【VI-2-4-2-2 使用済燃料貯蔵ラックの耐震性についての計算書】

補正前	補正後	備考
<p style="text-align: center;"><u>3. 評価部位</u></p> <p>ラックの耐震評価は、「4.1 地震応答解析及び構造強度評価方法」に示す条件に基づき、耐震評価上厳しくなる板、シートプレート、ラックベース、ラック取付ボルト及び基礎ボルトについて実施する。なお、ラックの種類としては、貯蔵体数及び配列の異なる100体ラック、110体ラック、120体ラック、130体ラック、132体ラック、143体ラック及び144体ラックがあるが、この中で許容応力に対する裕度が一番小さくなる143体ラックについて記載する。ラックの耐震評価部位については、表2-1の概略構造図に示す。</p> <p>4. 地震応答解析及び構造強度評価</p> <p>4.1 地震応答解析及び構造強度評価方法</p> <ol style="list-style-type: none"> (1) ラックは、原子炉建物の燃料プールの底部(EL 30.83m)に置かれた共通ベース上に設置され、ラック取付ボルトにより固定されるものとする。 (2) 地震応答解析時のラックの質量には、使用済燃料の質量とラック自身の質量のほか、ラックに含まれる水の質量及びラック外形の付加質量*を考慮する。 (3) 構造強度評価時のラックの質量は、使用済燃料の質量とラック自身の質量のほか、ラックに含まれる水の質量とする。また、更に精緻に評価するため、排除水質量(水中に設置される機器が排除する水の質量)の減算を考慮する。 (4) 地震力は、ラックに対して水平方向及び鉛直方向から作用させる。 ここで、水平方向地震力は、ラックの長辺方向に作用する場合と短辺方向に作用する場合を考慮する。また、水平方向及び鉛直方向の動的地震力による荷重の組合せには、SRSS法を適用する。 (5) 構造概要図(143体ラック)を図4-1に、全体組立図(143, 144体ラック)を図4-2に示す。 (6) 耐震計算に用いる寸法は、公称値を使用する。 <p>注記*：付加質量とは、機器が流体中で加速度を受けた場合に質量が増加したような効果を模擬した、機器の形状により定まる仮想質量をいう。</p> <p style="text-align: center;">8</p>	<p style="text-align: center;"><u>3. 評価部位</u></p> <p>ラックの耐震評価は、「4.1 地震応答解析及び構造強度評価方法」に示す条件に基づき、耐震評価上厳しくなる板、シートプレート、ラックベース、ラック取付ボルト及び基礎ボルトについて実施する。なお、ラックの種類としては、貯蔵体数及び配列の異なる100体ラック、110体ラック、

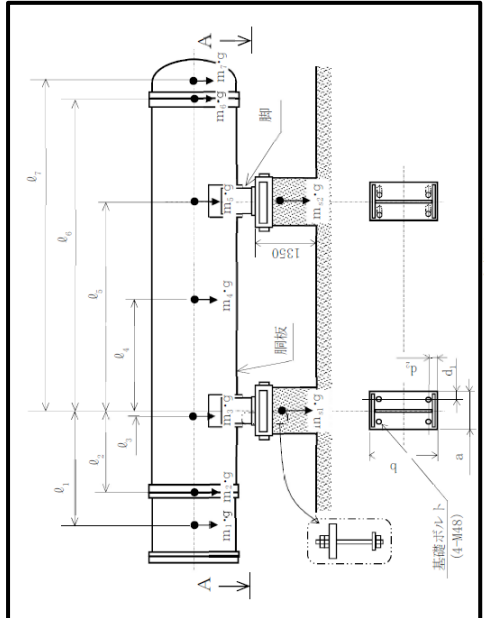
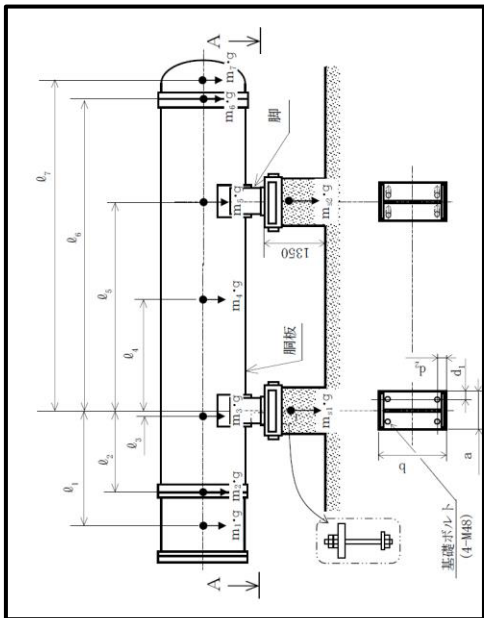
補正前	補正後	備考																																																																																																						
<p style="text-align: center;">S2 補 VI-2-5-4-1-7 R1</p> <p>2.3 計算数値</p> <p>2.3.1 サポートパイプの設計荷重</p> <table border="1" style="width: 100%; border-collapse: collapse;"> <thead> <tr> <th>荷重</th> <th>軸力 N (N)</th> <th>曲げモーメント M (N・mm)</th> <th>せん断力 F_v (N)</th> <th>ねじりモーメント T (N・mm)</th> </tr> </thead> <tbody> <tr> <td>1 死荷重</td> <td></td> <td></td> <td></td> <td></td> </tr> <tr> <td>2 地震荷重 (S s)</td> <td></td> <td></td> <td></td> <td></td> </tr> </tbody> </table> <p>注：異物による荷重を含めて計算している。</p> <p>2.3.2 サポートパイプ溶接部の設計荷重</p> <table border="1" style="width: 100%; border-collapse: collapse;"> <thead> <tr> <th>荷重</th> <th>軸力 N (N)</th> <th>曲げモーメント M (N・mm)</th> <th>せん断力 F_v (N)</th> <th>ねじりモーメント T (N・mm)</th> </tr> </thead> <tbody> <tr> <td>1 死荷重</td> <td></td> <td></td> <td></td> <td></td> </tr> <tr> <td>2 地震荷重 (S s)</td> <td></td> <td></td> <td></td> <td></td> </tr> </tbody> </table> <p>注：異物による荷重を含めて計算している。</p> <p>2.3.3 サポートプレート設計荷重 (単位：N)</p> <table border="1" style="width: 100%; border-collapse: collapse;"> <thead> <tr> <th>荷重</th> <th>X方向</th> <th>Y方向</th> <th>Z方向</th> </tr> </thead> <tbody> <tr> <td>1 死荷重</td> <td></td> <td></td> <td></td> </tr> <tr> <td>2 地震荷重 (S s)</td> <td></td> <td></td> <td></td> </tr> </tbody> </table> <p>注：異物による荷重を含めて計算している。</p> <p>2.3.4 サポートボルトの設計荷重 (単位：N)</p> <table border="1" style="width: 100%; border-collapse: collapse;"> <thead> <tr> <th>荷重</th> <th>軸力 N</th> <th>せん断力 F_v</th> </tr> </thead> <tbody> <tr> <td>1 死荷重</td> <td></td> <td></td> </tr> <tr> <td>2 地震荷重 (S s)</td> <td></td> <td></td> </tr> </tbody> </table> <p>注：異物による荷重を含めて計算している。</p>	荷重	軸力 N (N)	曲げモーメント M (N・mm)	せん断力 F _v (N)	ねじりモーメント T (N・mm)	1 死荷重					2 地震荷重 (S s)					荷重	軸力 N (N)	曲げモーメント M (N・mm)	せん断力 F _v (N)	ねじりモーメント T (N・mm)	1 死荷重					2 地震荷重 (S s)					荷重	X方向	Y方向	Z方向	1 死荷重				2 地震荷重 (S s)				荷重	軸力 N	せん断力 F _v	1 死荷重			2 地震荷重 (S s)			<p style="text-align: center;">S2 補 VI-2-5-4-1-7 R2</p> <p>2.3 計算数値</p> <p>2.3.1 サポートパイプの設計荷重</p> <table border="1" style="width: 100%; border-collapse: collapse;"> <thead> <tr> <th>荷重</th> <th>軸力 N (N)</th> <th>曲げモーメント M (N・mm)</th> <th>せん断力 F_v (N)</th> <th>ねじりモーメント T (N・mm)</th> </tr> </thead> <tbody> <tr> <td>1 死荷重</td> <td></td> <td></td> <td></td> <td></td> </tr> <tr> <td>2 地震荷重 (S s)</td> <td></td> <td></td> <td></td> <td></td> </tr> </tbody> </table> <p>注：異物による荷重を含めて計算している。</p> <p>2.3.2 サポートパイプ溶接部の設計荷重</p> <table border="1" style="width: 100%; border-collapse: collapse;"> <thead> <tr> <th>荷重</th> <th>軸力 N (N)</th> <th>曲げモーメント M (N・mm)</th> <th>せん断力 F_v (N)</th> <th>ねじりモーメント T (N・mm)</th> </tr> </thead> <tbody> <tr> <td>1 死荷重</td> <td></td> <td></td> <td></td> <td></td> </tr> <tr> <td>2 地震荷重 (S s)</td> <td></td> <td></td> <td></td> <td></td> </tr> </tbody> </table> <p>注：異物による荷重を含めて計算している。</p> <p>2.3.3 サポートプレート設計荷重 (単位：N)</p> <table border="1" style="width: 100%; border-collapse: collapse;"> <thead> <tr> <th>荷重</th> <th>X方向</th> <th>Y方向</th> <th>Z方向</th> </tr> </thead> <tbody> <tr> <td>1 死荷重</td> <td></td> <td></td> <td></td> </tr> <tr> <td>2 地震荷重 (S s)</td> <td></td> <td></td> <td></td> </tr> </tbody> </table> <p>注：異物による荷重を含めて計算している。</p> <p>2.3.4 サポートボルトの設計荷重 (単位：N)</p> <table border="1" style="width: 100%; border-collapse: collapse;"> <thead> <tr> <th>荷重</th> <th>軸力 N</th> <th>せん断力 F_v</th> </tr> </thead> <tbody> <tr> <td>1 死荷重</td> <td></td> <td></td> </tr> <tr> <td>2 地震荷重 (S s)</td> <td></td> <td></td> </tr> </tbody> </table> <p>注：異物による荷重を含めて計算している。</p>	荷重	軸力 N (N)	曲げモーメント M (N・mm)	せん断力 F _v (N)	ねじりモーメント T (N・mm)	1 死荷重					2 地震荷重 (S s)					荷重	軸力 N (N)	曲げモーメント M (N・mm)	せん断力 F _v (N)	ねじりモーメント T (N・mm)	1 死荷重					2 地震荷重 (S s)					荷重	X方向	Y方向	Z方向	1 死荷重				2 地震荷重 (S s)				荷重	軸力 N	せん断力 F _v	1 死荷重			2 地震荷重 (S s)			<p style="text-align: center;">記載の適正化</p>

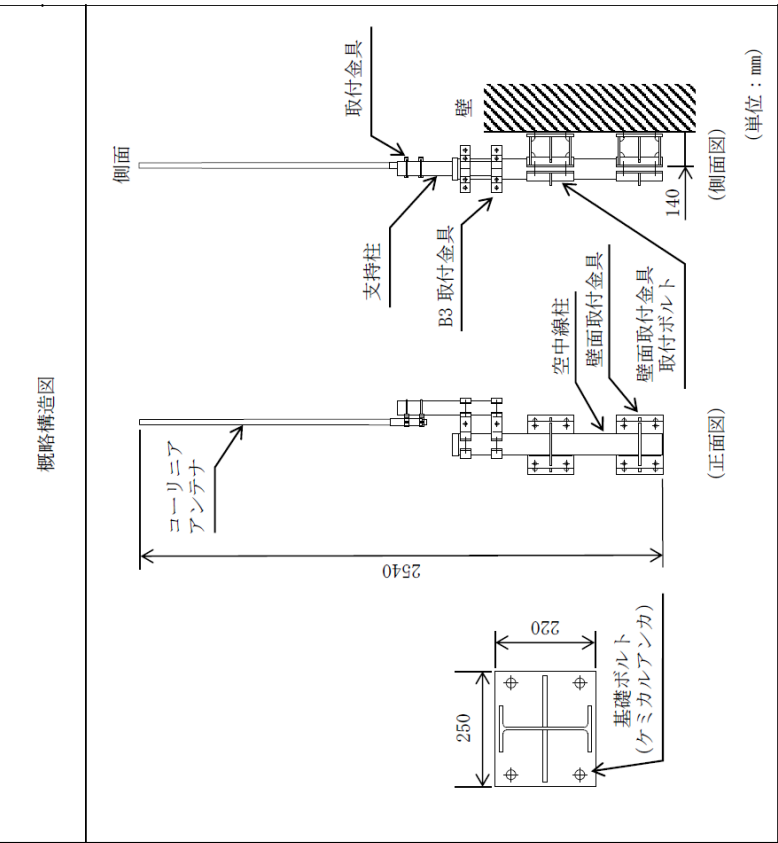
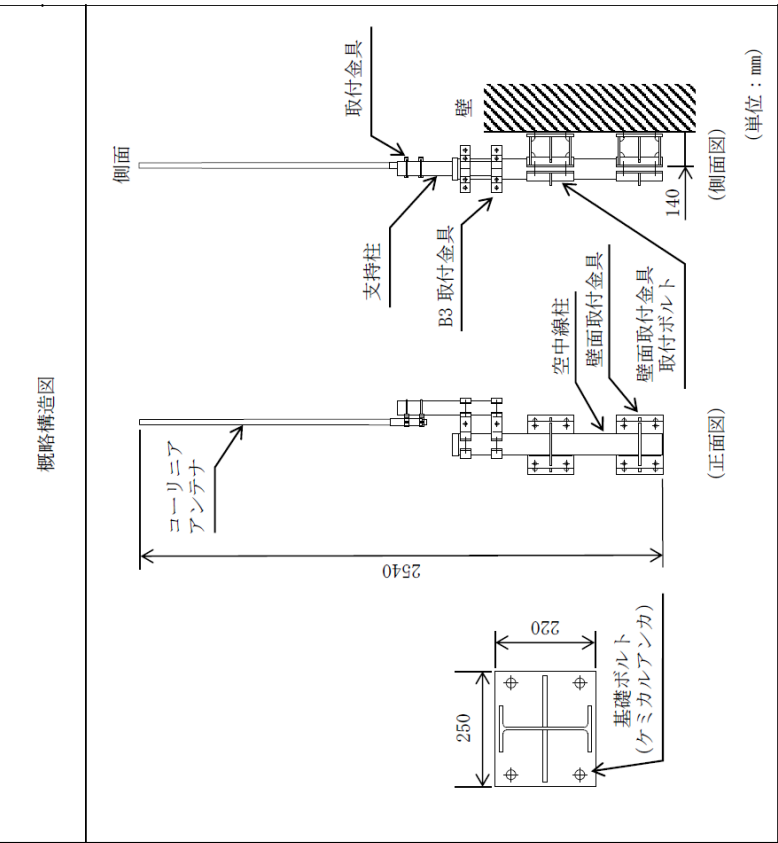
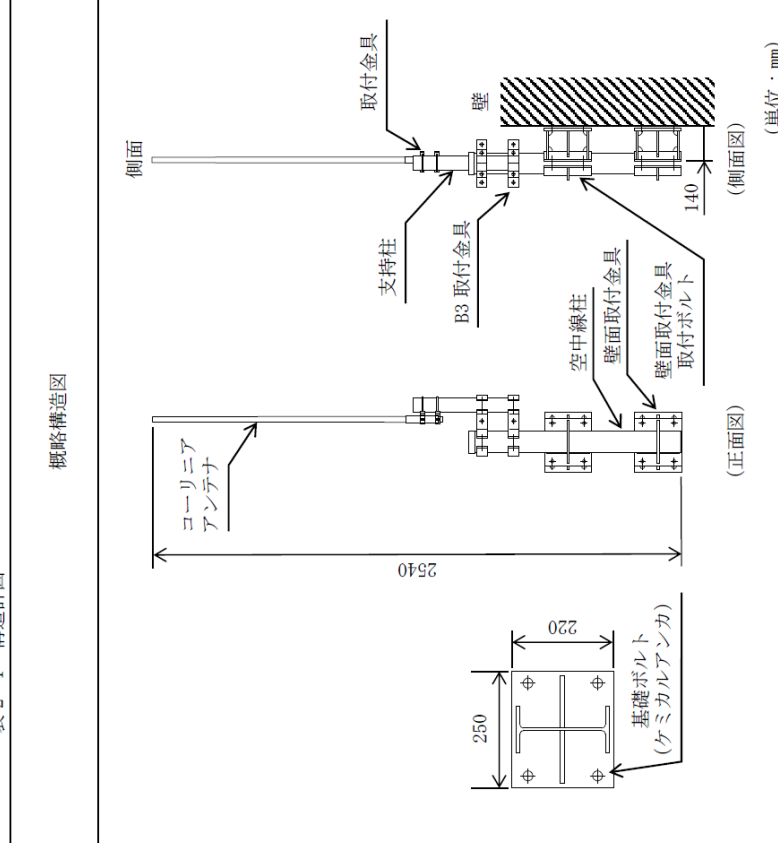
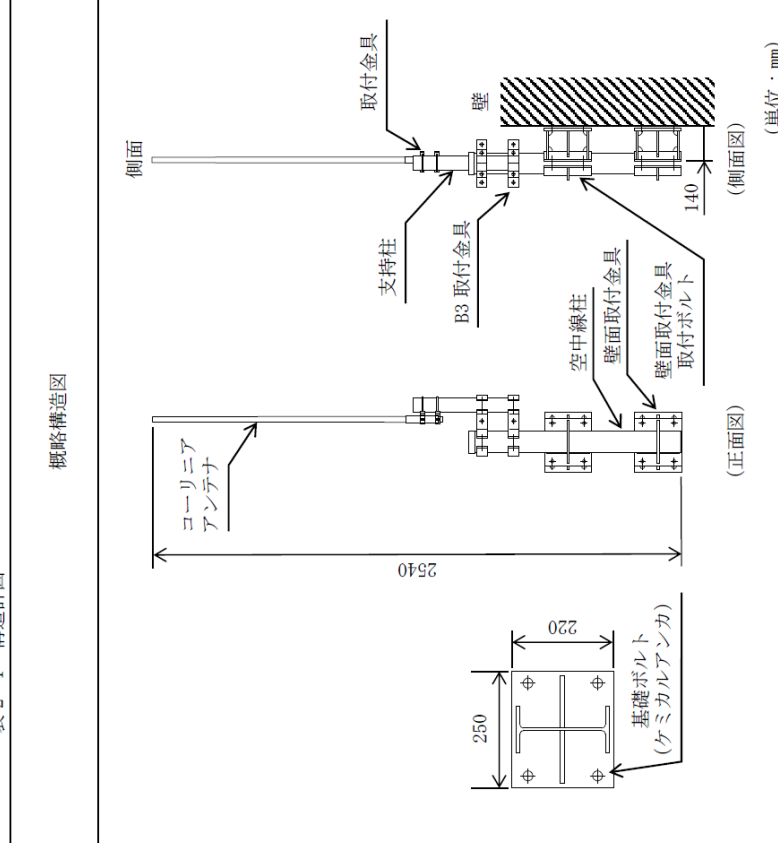
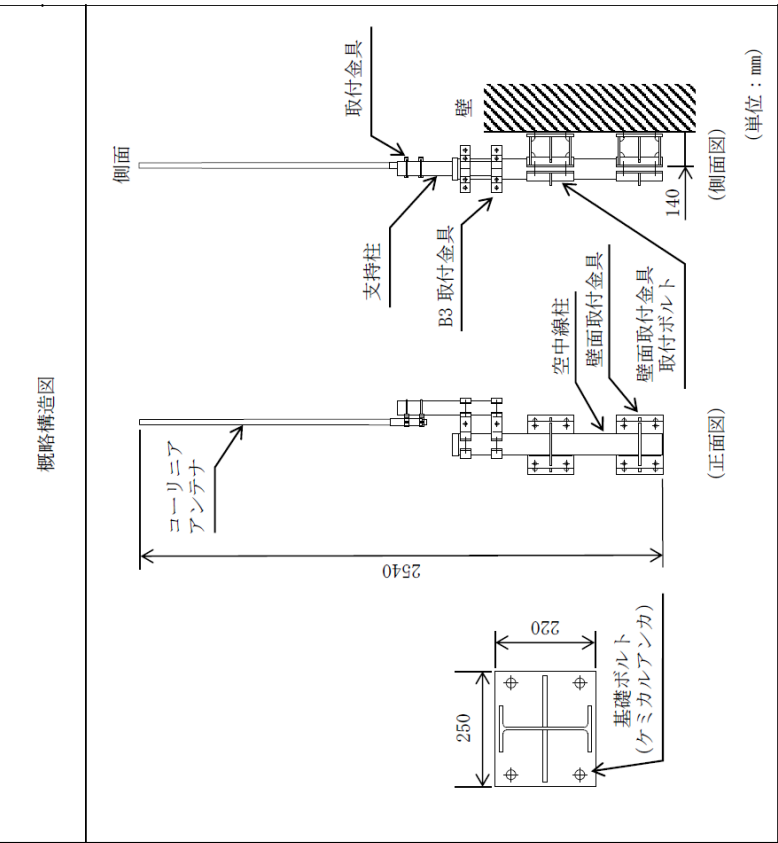
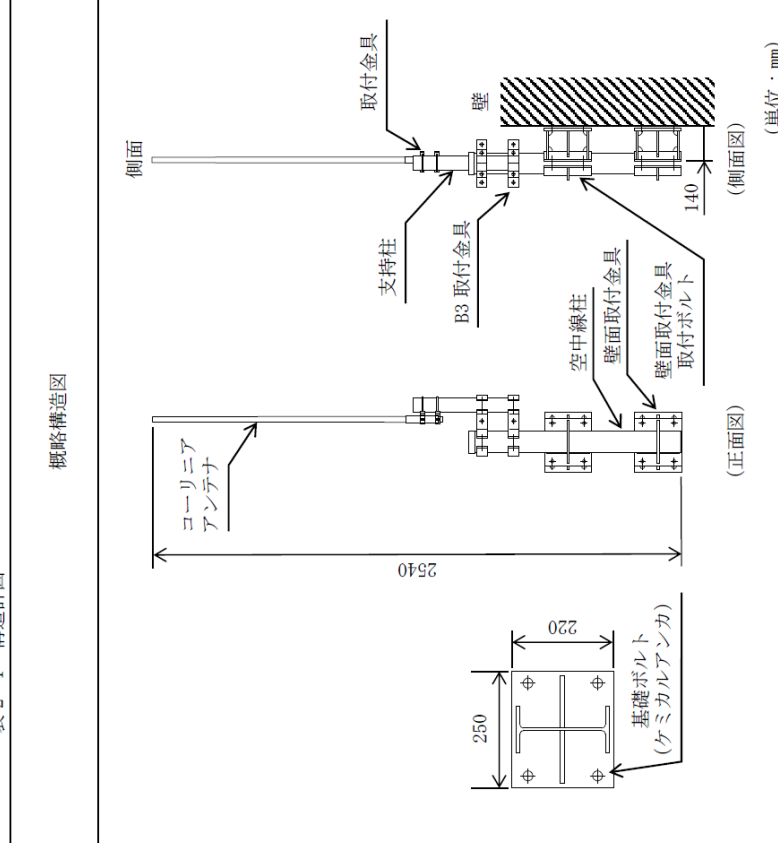
補正前	補正後	備考				
<p style="text-align: center;">S2 補 VI-2-6-7-3-1-6 R1</p> <p style="text-align: center;">表 2-1 構造計画</p> <table border="1" style="width: 100%; border-collapse: collapse;"> <tr> <td style="width: 30%; vertical-align: top;"> <p>計画の概要</p> <p>基礎・支持構造</p> <p>衛星電話設備用アンテナ（緊急時対策所）（壁掛形）は、溶接にてアンテナ支持柱（80A）に固定する。アンテナ支持柱（80A）は、取付金具取付ボルトにより取付金具に固定する。取付金具は、基礎ボルトにより壁面に設置する。</p> </td> <td style="width: 70%; vertical-align: top;"> <p>主体構造</p> <p>アンテナ</p> </td> </tr> </table> <p style="text-align: center;">概略構造図</p> <p style="text-align: right;">(単位：mm)</p>	<p>計画の概要</p> <p>基礎・支持構造</p> <p>衛星電話設備用アンテナ（緊急時対策所）（壁掛形）は、溶接にてアンテナ支持柱（80A）に固定する。アンテナ支持柱（80A）は、取付金具取付ボルトにより取付金具に固定する。取付金具は、基礎ボルトにより壁面に設置する。</p>	<p>主体構造</p> <p>アンテナ</p>	<p style="text-align: center;">S2 補 VI-2-6-7-3-1-6 R2</p> <p style="text-align: center;">表 2-1 構造計画</p> <table border="1" style="width: 100%; border-collapse: collapse;"> <tr> <td style="width: 30%; vertical-align: top;"> <p>計画の概要</p> <p>基礎・支持構造</p> <p>衛星電話設備用アンテナ（緊急時対策所）（壁掛形）は、溶接にてアンテナ支持柱（80A）に固定する。アンテナ支持柱（80A）は、取付金具取付ボルトにより取付金具に固定する。取付金具は、基礎ボルトにより緊急時対策所の屋外壁面に設置する。</p> </td> <td style="width: 70%; vertical-align: top;"> <p>主体構造</p> <p>アンテナ</p> </td> </tr> </table> <p style="text-align: center;">概略構造図</p> <p style="text-align: right;">(単位：mm)</p>	<p>計画の概要</p> <p>基礎・支持構造</p> <p>衛星電話設備用アンテナ（緊急時対策所）（壁掛形）は、溶接にてアンテナ支持柱（80A）に固定する。アンテナ支持柱（80A）は、取付金具取付ボルトにより取付金具に固定する。取付金具は、基礎ボルトにより緊急時対策所の屋外壁面に設置する。</p>	<p>主体構造</p> <p>アンテナ</p>	<p>記載の適正化</p>

<p>計画の概要</p> <p>基礎・支持構造</p> <p>衛星電話設備用アンテナ（緊急時対策所）（壁掛形）は、溶接にてアンテナ支持柱（80A）に固定する。アンテナ支持柱（80A）は、取付金具取付ボルトにより取付金具に固定する。取付金具は、基礎ボルトにより壁面に設置する。</p>	<p>主体構造</p> <p>アンテナ</p>					
<p>計画の概要</p> <p>基礎・支持構造</p> <p>衛星電話設備用アンテナ（緊急時対策所）（壁掛形）は、溶接にてアンテナ支持柱（80A）に固定する。アンテナ支持柱（80A）は、取付金具取付ボルトにより取付金具に固定する。取付金具は、基礎ボルトにより緊急時対策所の屋外壁面に設置する。</p>	<p>主体構造</p> <p>アンテナ</p>

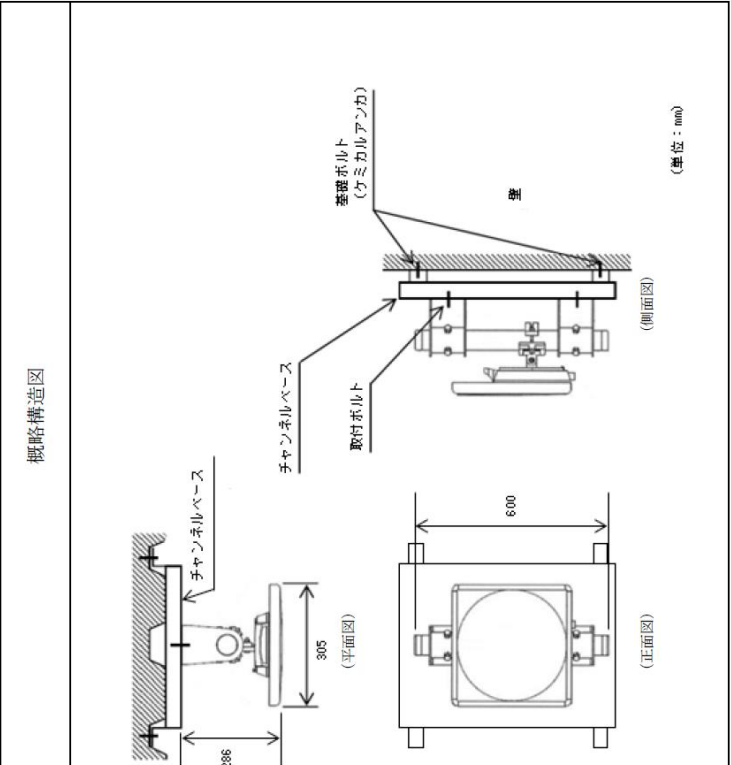
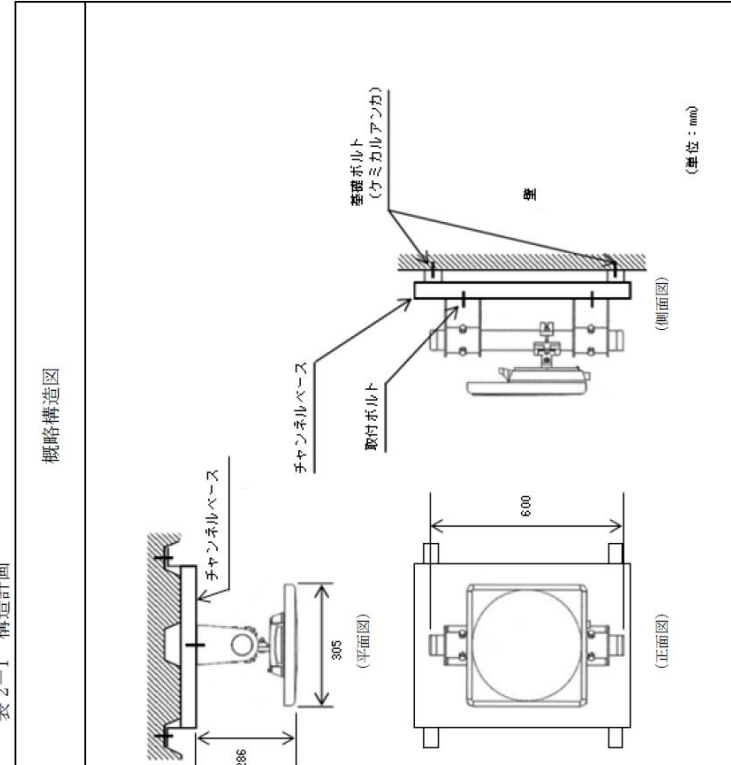
補正前	補正後	備考				
<p style="text-align: center;">S2 補 VI-2-6-7-3-2-3 R1</p> <p style="text-align: center;">表 2-1 構造計画</p> <table border="1" style="width: 100%; border-collapse: collapse;"> <tr> <td style="width: 30%; padding: 5px;"> <p>計画の概要</p> <p>基礎・支持構造</p> <p>コーリニアアンテナは、取付金具により支持柱に固定する。 支持柱は、B3 取付金具により空中線柱に固定する。 空中線柱は、壁面取付金具取付ボルトにより壁面に固定する。 壁面取付金具は、基礎ボルトにより壁面に設置する。</p> </td> <td style="width: 70%; padding: 5px;"> <p style="text-align: center;">概略構造図</p>  </td> </tr> </table>	<p>計画の概要</p> <p>基礎・支持構造</p> <p>コーリニアアンテナは、取付金具により支持柱に固定する。 支持柱は、B3 取付金具により空中線柱に固定する。 空中線柱は、壁面取付金具取付ボルトにより壁面に固定する。 壁面取付金具は、基礎ボルトにより壁面に設置する。</p>	<p style="text-align: center;">概略構造図</p> 	<p style="text-align: center;">S2 補 VI-2-6-7-3-2-3 R2</p> <p style="text-align: center;">表 2-1 構造計画</p> <table border="1" style="width: 100%; border-collapse: collapse;"> <tr> <td style="width: 30%; padding: 5px;"> <p>計画の概要</p> <p>基礎・支持構造</p> <p>コーリニアアンテナは、取付金具により支持柱に固定する。 支持柱は、B3 取付金具により空中線柱に固定する。 空中線柱は、壁面取付金具取付ボルトにより壁面に固定する。 壁面取付金具は、<u>基礎ボルトにより原子炉建物の屋外壁面に設置する。</u></p> </td> <td style="width: 70%; padding: 5px;"> <p style="text-align: center;">概略構造図</p>  </td> </tr> </table>	<p>計画の概要</p> <p>基礎・支持構造</p> <p>コーリニアアンテナは、取付金具により支持柱に固定する。 支持柱は、B3 取付金具により空中線柱に固定する。 空中線柱は、壁面取付金具取付ボルトにより壁面に固定する。 壁面取付金具は、<u>基礎ボルトにより原子炉建物の屋外壁面に設置する。</u></p>	<p style="text-align: center;">概略構造図</p> 	<p>記載の適正化</p>
